## 第 1 期まちづくり地区護岸バリエーション ( 1 0 0 m ) について

## 1 ) 第 31 回委員会における護岸バリエーションに関するご意見

## 9 / 8 勉強会における塩浜 2 丁目護岸バリエーションに関する質疑応答

### 3) 親水整備に向けた条件 現況の地盤高について

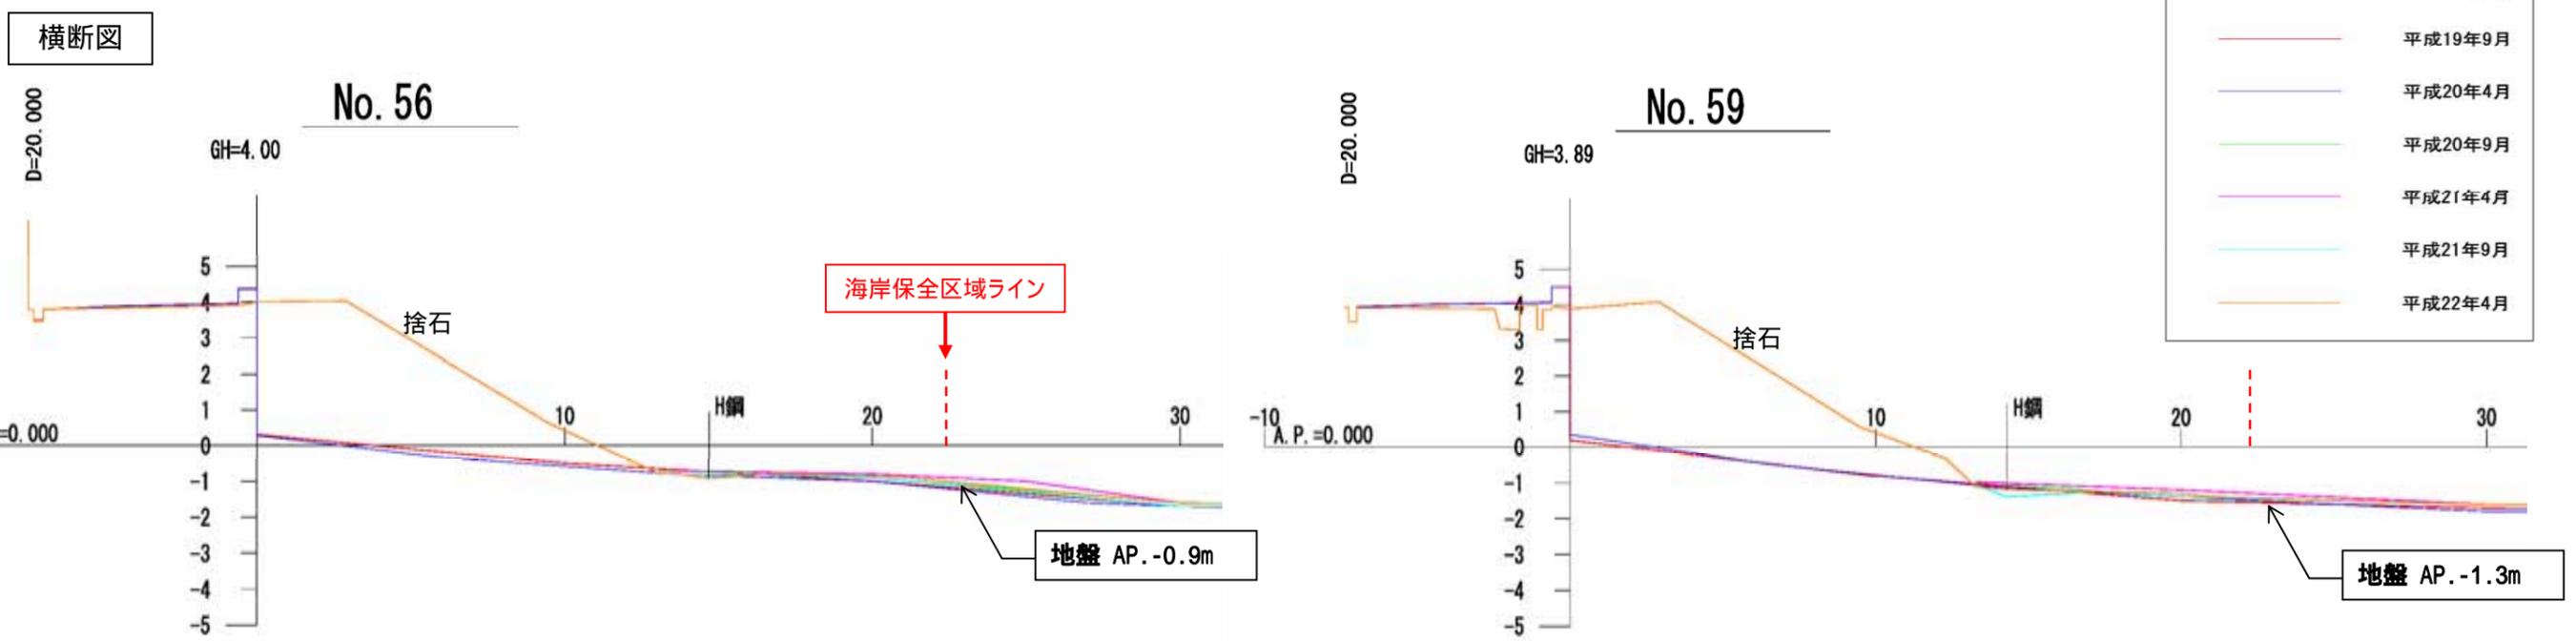
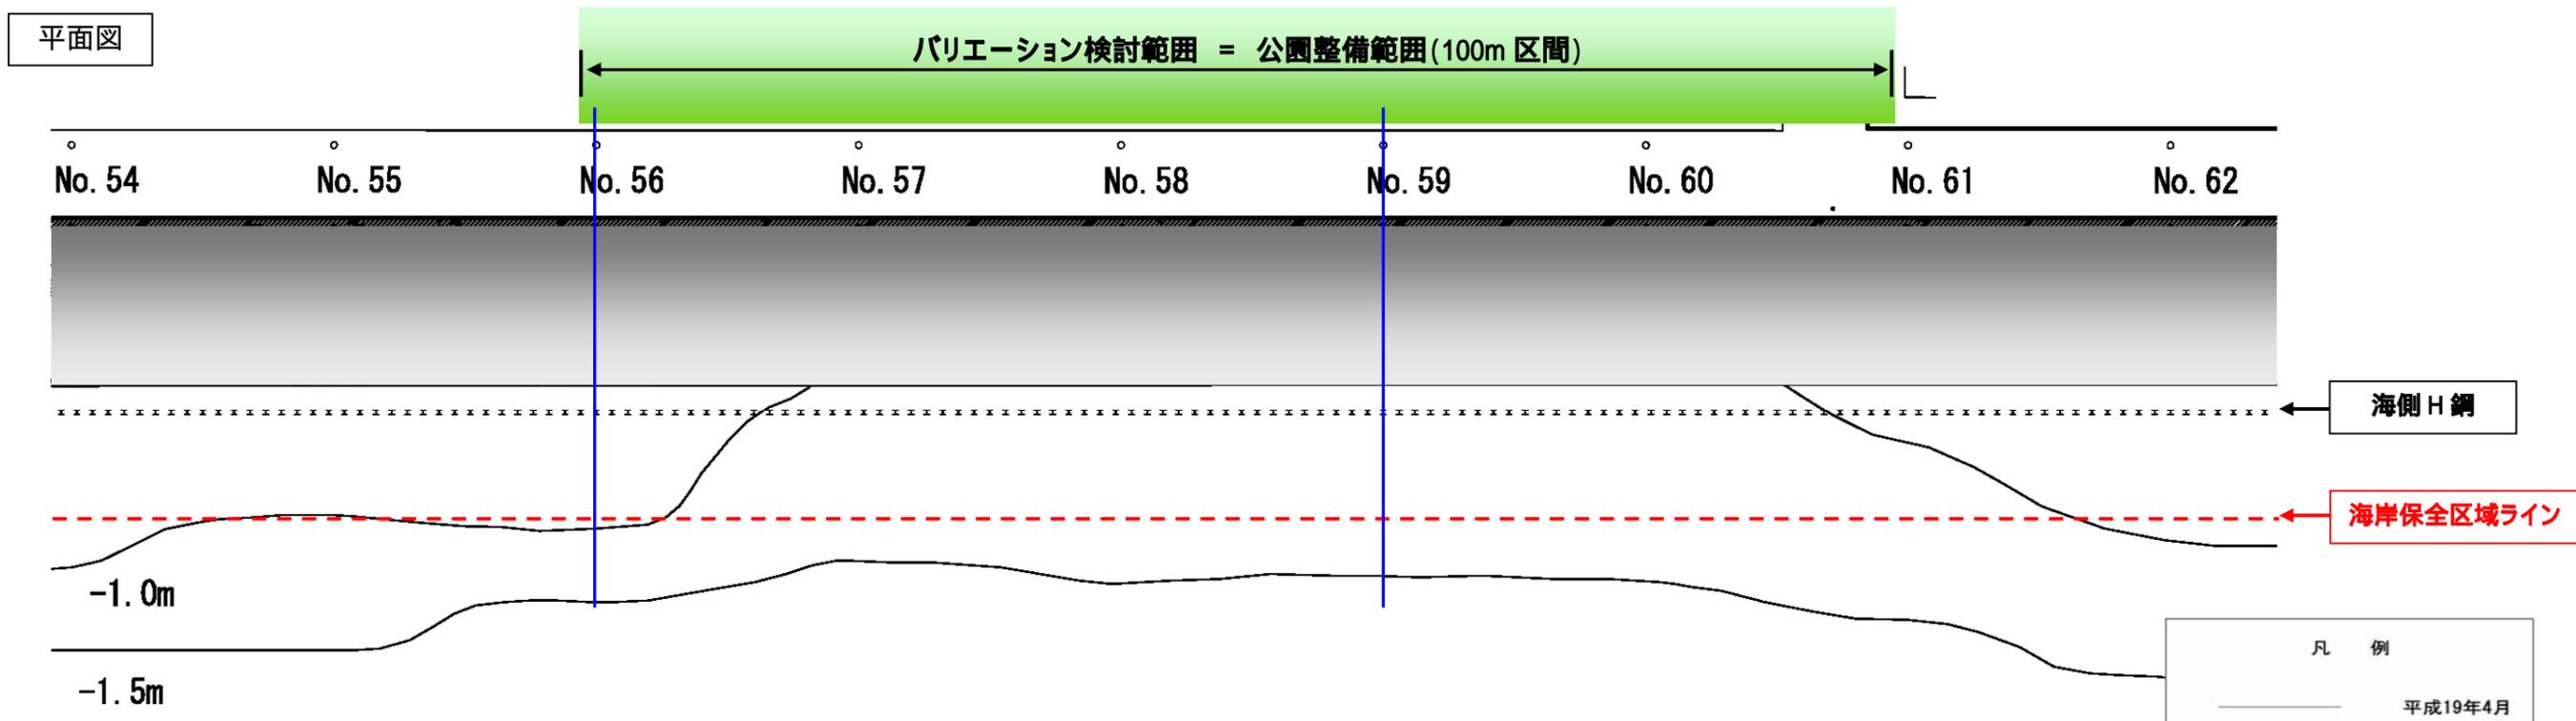
バリエーション整備区間における海側H鋼より前面の現地盤を把握すると、法先部はAP.-0.9m ~ AP.-1.3m 程度であり、若干の高低差があるものの、他の区間よりも水深が深い。そのため、親水利用に向けては安全性に配慮する必要がある。

### 3) 親水整備に向けた条件 海側H鋼・捨石について

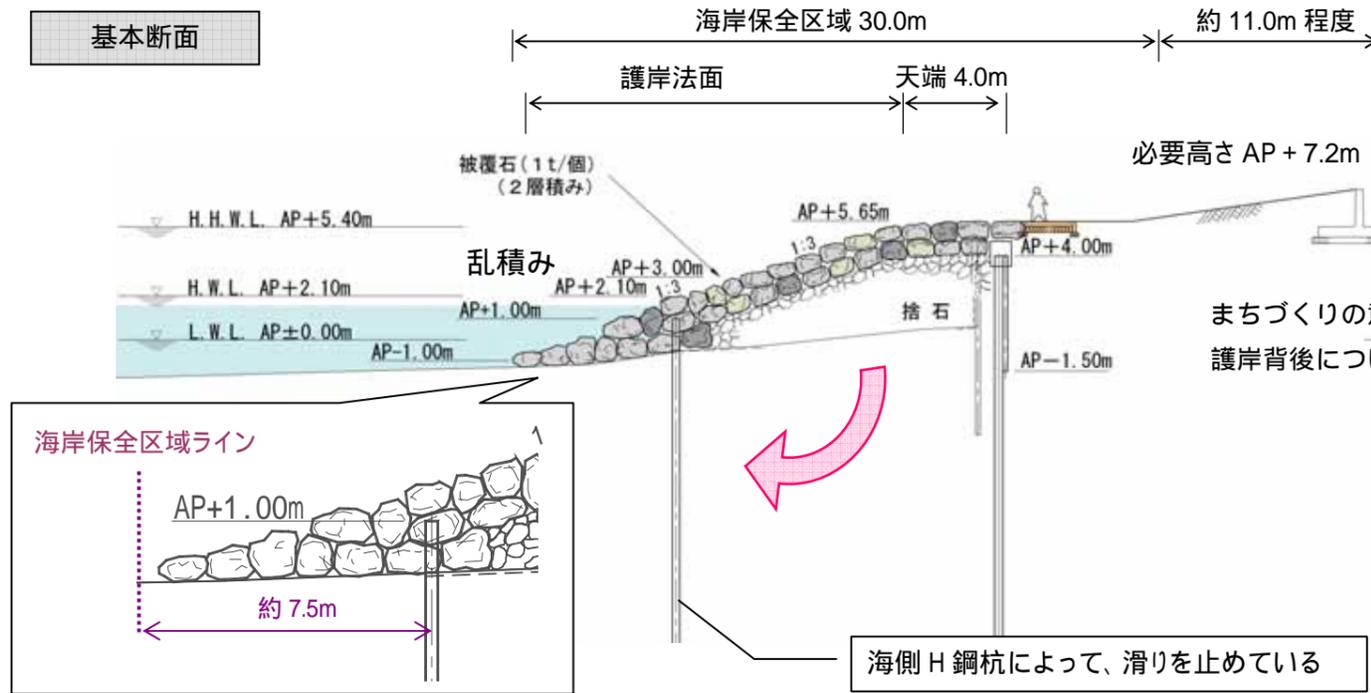
・親水空間を創出する際の条件として、既に整備されている海側H鋼は、捨石の円弧滑りを抑止するために護岸に必要な構造であるため、変更することは困難である。  
 ・よって、バリエーションの整備にあたっては、海側H鋼の存在を前提として検討する必要がある。  
 ・高潮対策(防護)のため、海側H鋼よりも陸側部分は、基本断面を踏襲した整備を基本とする。
